改善箇所説明図

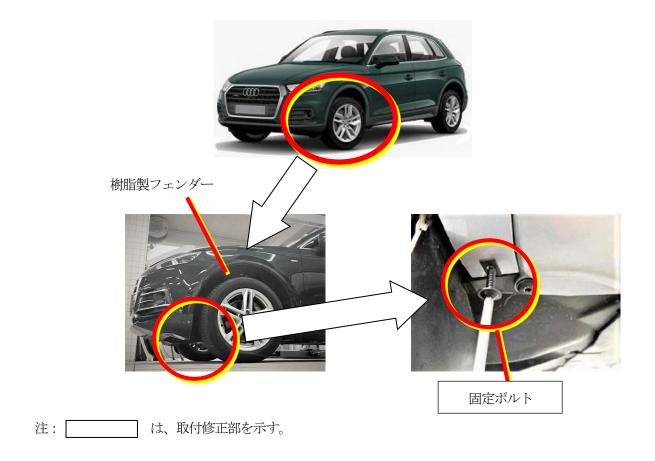
基準不適合発生箇所

フェンダー内側の樹脂製カバーにおいて、取付の設定が不適切なため、取付部ががたつくことがある。そのため、走行振動等により取付ボルトが緩み、最悪の場合、走行中に当該樹脂製カバーが脱落するおそれがある。

改善の内容

全車両、固定ボルトを追加する。
